Referencia : Expediente No. 07.123.694
Asunto : Solicitud de Patente para **DESTORNILLADOR COMBINADO Y SUJETADOR COMBINADO PARA SISTEMAS DE SUJECION HEXAGONALES Y DE CABEZA LOBULADA**
Solicitante : **SYNTHE GMBH**
Clase : B25B 013/006, B25B 015/002, F16B 023/000
Publicada en : La Gaceta No. **589** del 29 de febrero de 2008
Fecha de Solicitud : 22 de noviembre de 2007

**SUPERINTENDENCIA DE INDUSTRIA Y COMERCIO
DIRECCIÓN DE NUEVAS CREACIONES**

ASUNTO	Radicación	07 123 694
	Trámite	011
	Evento	379
	Actuación	519
	Oficio	
	Folios	7

Como resultado del Examen de Fondo realizado, con fundamento en el Artículo 45 de la Decisión 486 de la Comisión de la Comunidad Andina, se comunica:

Figura 1 de la solicitud en estudio

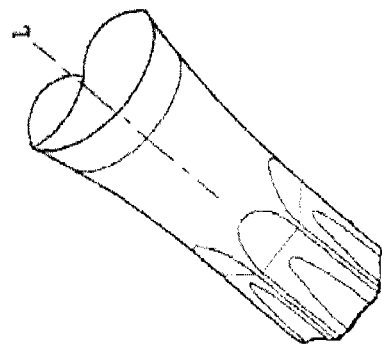
La reivindicación 1 enseña “Un impulsor que incluye un vástago que define un eje longitudinal y solamente una punta impulsora, dicha punta incluye canales y crestas alternantes, cada uno de los canales es curvado en sección transversal; Cada una de las crestas incluye una primer superficie lateral y una segunda superficie lateral opuesta; Cada una de las primeras superficies laterales y las segundas superficies laterales es sustancialmente recta en sección transversal; Por medio de la cual los canales son capaces de impulsar un asegurador que tiene un nicho lobulado y las primeras superficies laterales y las segundas superficies laterales de las crestas son capaces de impulsar otro asegurador que tiene un nicho hexagonal de pared recta.”

Las características esenciales reclamadas en la reivindicación 1 habían sido divulgadas previamente en D1 (página 7, líneas 2-12, figura 5), el cual enseña una herramienta que tiene una punta con una configuración de crestas y canales alternantes, dicha herramienta puede ser usada para desatornillar elementos fijados.

En consecuencia, la reivindicación 1 carece de novedad, según lo divulgado en el documento D1.

Figura 5 del documento GB 2353240

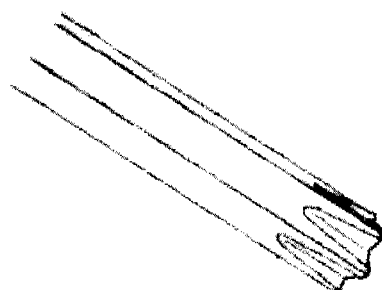
Características esenciales	D1
Destornillador que incluye:	Herramienta que se caracteriza por:
Vástago que define un eje longitudinal y una punta impulsora	Vástago (30) que define un eje longitudinal y una punta Ver de D1 (figura 5)
Punta impulsora con canales y crestas alternantes	Punta con canales (30A) y crestas alternantes Ver de D1 (figura 5)
Canales curvados en sección transversal	Canales curvados (30 A) Ver de D1 (figura 5)
Cada una de las crestas incluye una primer superficie lateral y una segunda superficie lateral opuesta	Crestas alternas con superficies laterales opuestas (30 A) Ver de D1 (figura 5)
Cada una de las primeras superficies laterales y las segundas superficies laterales es sustancialmente recta en sección transversal	Superficies laterales rectas (30 A) Ver de D1 (figura 5)

Figura 2 del documento EP 0458771

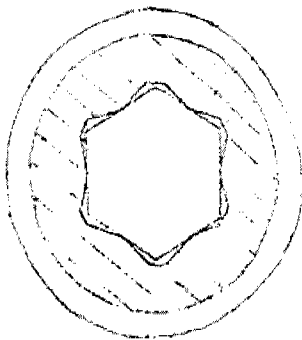
Características esenciales	D2
Destornillador de cabeza hueca, caracterizado por:	Herramienta de cabeza hueca, caracterizada por:
un vástago que define un eje longitudinal y solamente una punta impulsora	Un vástago (2) que define un eje longitudinal y una punta Ver de D2 (figura 1)
La punta incluye canales y crestas	Punta con canales y crestas Ver de D2 (figura 2)
Cada uno de los canales es curvado en sección transversal	Canales curvados en sección transversal Ver de D2 (figura 5)
Cada una de las crestas incluye una primera superficie lateral y una segunda superficie lateral opuesta	Crestas con superficies laterales opuestas Ver de D2 (figura 4)
Cada una de las primeras superficies laterales y las segundas superficies laterales es sustancialmente recta en sección transversal	Superficies laterales rectas en sección transversal Ver de D2 (figura 4)

Las características esenciales reclamadas en la reivindicación 17 habían sido divulgadas previamente en D2 (reivindicación 1), el cual da a conocer una herramienta que tiene cabeza hueca para el acoplamiento con la periferia de una parte roscada para girar dicha parte, las paredes de la cabeza tienen un perfil que incluye una serie de porciones (crestas y canales) espaciadas que se proyectan hacia adentro.

En consecuencia, la reivindicación 17 carece de novedad, según lo divulgado en el documento D2.
